ZPRÁVA O PRAVIDELNÉ REVIZI OCHRANY PŘED BLESKEM

vykonané dne 18.3.2020 podle ČSN 33 1500 (ČSN EN 62305-1 ed.2)
Číslo revize: 29/3/20
ČSN 34 1390

Organizace: Obec Lásenice č.p.11
Revidovaný objekt: MULTIFUNKČNÍ OBECNÍ DŮM LÁSENICE čp.11

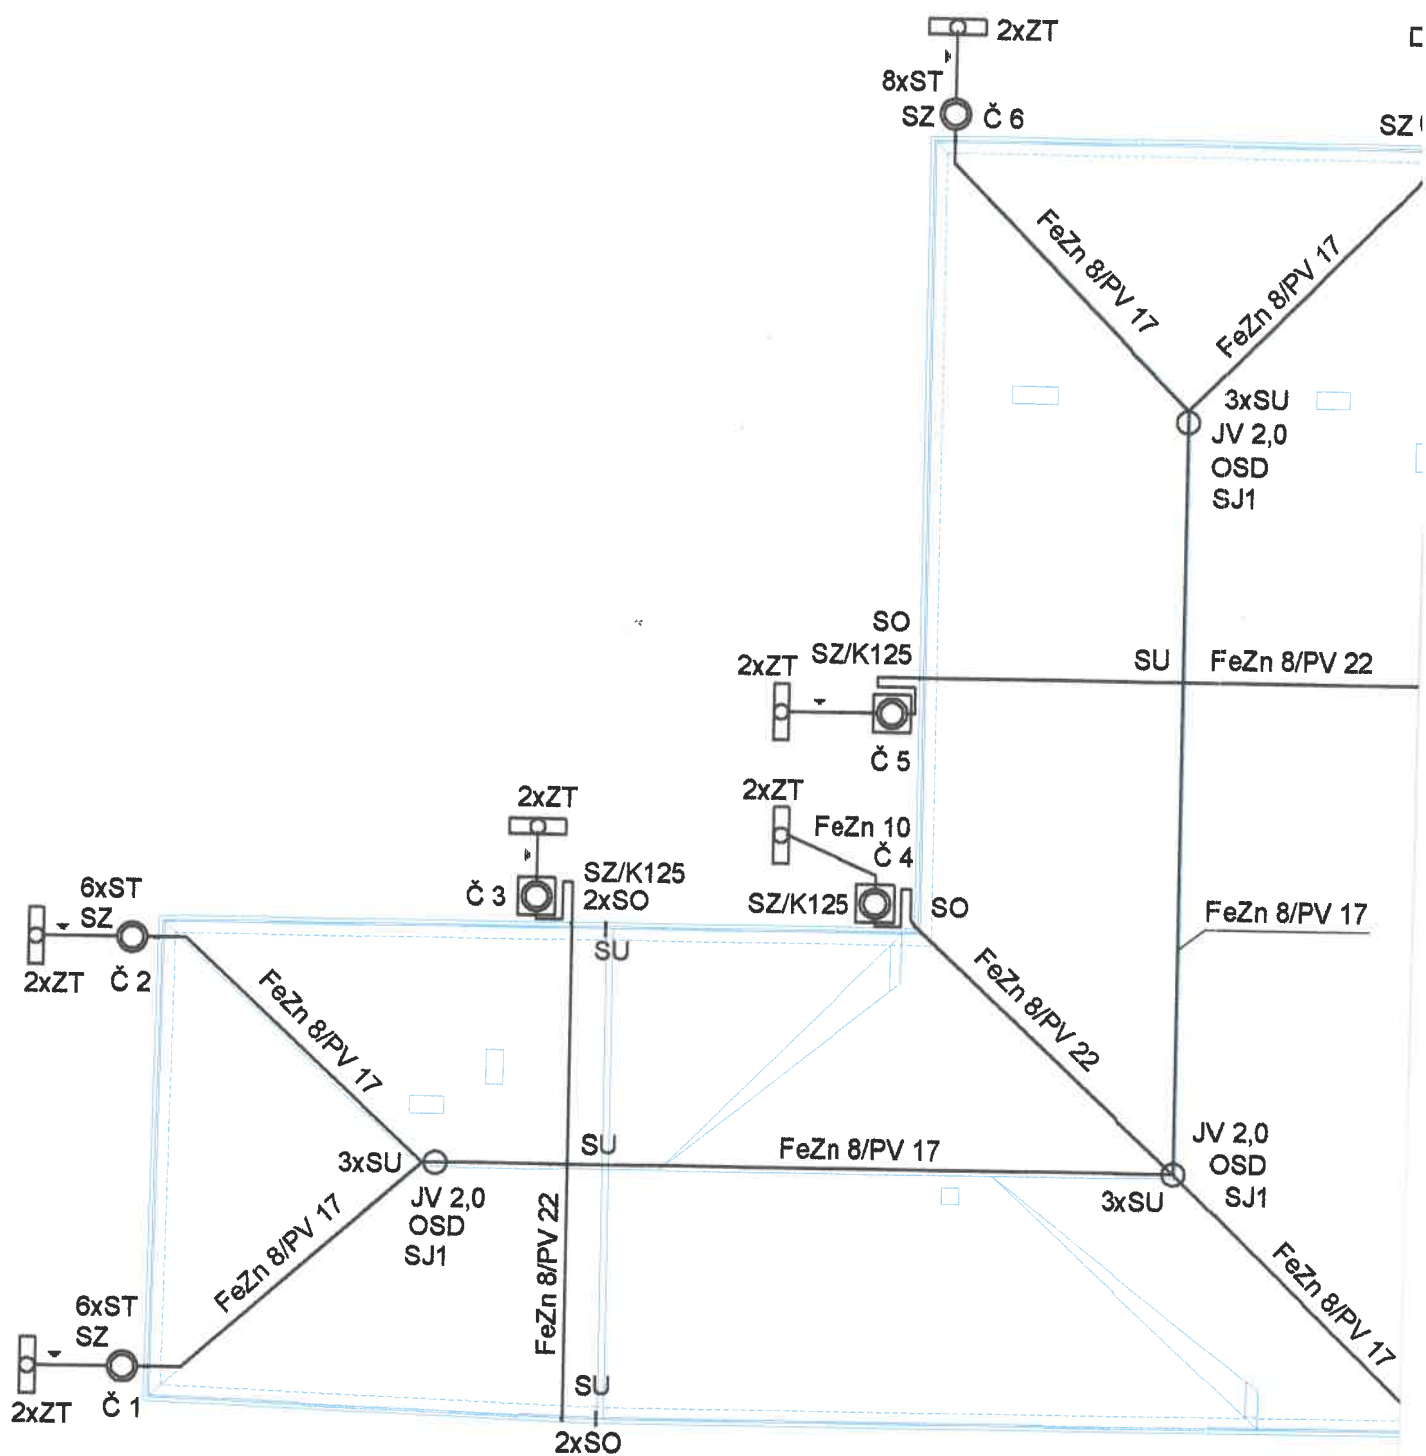
Při vizuální kontrole systému byly zjištěny stožáry, které nejsou zakresleny v projektové dokumentaci. Stožáry jsou přímo spojeny s jímací soustavou. Na stožárech jsou umístěny antény STA a slboproudé zařízení

č.	popis závady, rozpor s ČSN, návrh na odstranění	znak term	odstranění provedl
7.	ZÁVADY:		
	a. Nevyhovující odpor uzemění svod č9 -55 Ohm ČSN 62305-3 ed2 Čl.5.4.1 max 10 Ohm	1

b. Není provedena ochrana svodů proti korozi v přechodu ze země na povrch Uzemňovací přívody je nutno při přechodu do půdy v délce nejméně 30 cm pod povrch a 20 cm nad povrchem opatřit pasivní ochranou. ČSN 62305-3 ed2 Čl.E4.2.1 ČSN 33 2000-5-54 Čl.542.N6.3	4

c. Nevyhovuje provedení skrytých svodů Použit vodič FeZn 8mm v ohebné hadici ukončen v netypové krabici K0125 se zkušební svorkou ČSN 62305-3 ed2 Čl.5.3.4 / Musí být pevně uložené v betonové konstrukci nebo zabetonované v drážce ve zdivu a ukončené v typové krabici např. Pp/T viz katalog výrobce.	1

d. Nevyhovuje propojení anténích stožárů na kterých jsou umístěny slaboproudé systémy - antény. NENÍ UVEDENO V PROJEKTOVÉ DOKUMENTACI !! ČSN 62305-3 ed2 Čl.E5.2.4.2.6 Čl.B12 / izolovaným LPS, izolací nebo oddálením /	1

e. Není očíslování svodů dle projektové dokumentace ČSN 34 1390 Čl.82	2	
	f. Nejsou provedena dodatečná opatření před dotykovým napětím u svodů LPS /Výstražná tabulka ČSN EN 62305-3:2006 Čl. 8.1	4
